RIVIÈRES
des
4 Vallées

Compte rendu

PROJET DE RESTAURATION
HYDROMORPHOLOGIQUE ET ÉCOLOGIQUE

*Restauration de la Vesonne
sur la commune de Moidieu-Détourbe*

SCÉNARIO 1

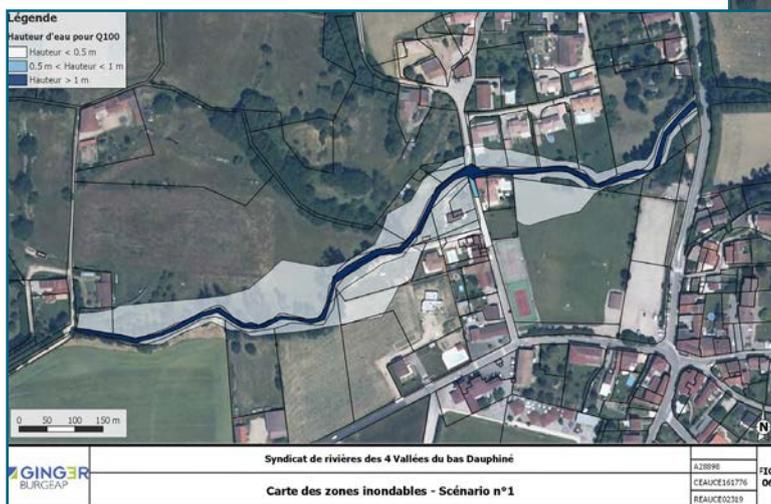
Le premier scénario propose la restauration de la partie amont du gué avec une emprise uniquement en rive droite. Ce scénario permet de réduire l'inondabilité uniquement des parcelles rive droite et de réduire les hauteurs d'eau de la propriété rive gauche à l'aval du gué. Ce scénario ne répond pas aux attentes en termes de restauration morphologique et écologique. Il ne répond pas non plus à la demande de la commune de créer un accès à la rivière par le centre village afin de permettre la réappropriation de celle-ci par les riverains.

Le niveau de protection contre les inondations apparaît suffisant dès le scénario 1 par contre au niveau des coûts, le scénario 2 n'est pas envisageable.

Sur la base du scénario 1, il faudrait chercher à diminuer davantage l'enveloppe de crue sur les 2 propriétés en rive droite juste en amont du gué, et celle en rive gauche à l'aval.

Un scénario ambitieux valide par les élus du territoire

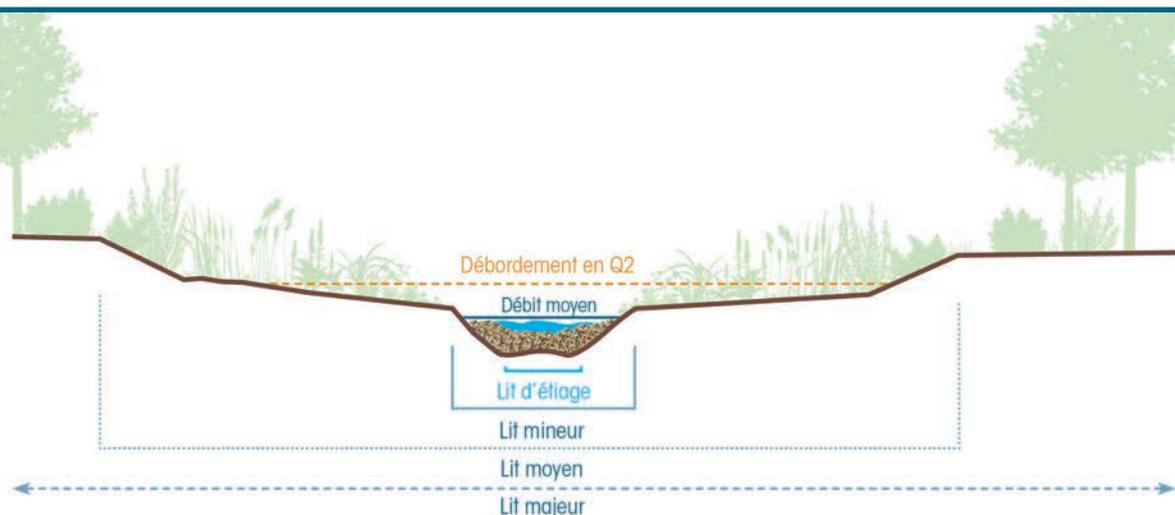
Le scénario final est beaucoup plus ambitieux que celui imaginé initialement. Il répond cependant à toutes les attentes exprimées lors des ateliers de concertation. Il s'agit d'un surcoût par le Syndicat Rivières des 4 Vallées de 200 000 €. Au regard de l'importance du projet et du succès du processus participatif, les élus du Syndicat Rivières des 4 Vallées ont validé l'ensemble des solutions proposées.

La pente est équilibrée, le lit ne change pas d'altitude. On va créer un lit mineur sous la forme de lits emboîtés : soit un lit d'étiage de 80 cm pour concentrer les écoulements et un lit moyen pour contenir les crues (le lit moyen peut avoir une emprise jusqu'à 40m entre les hauts de berge).
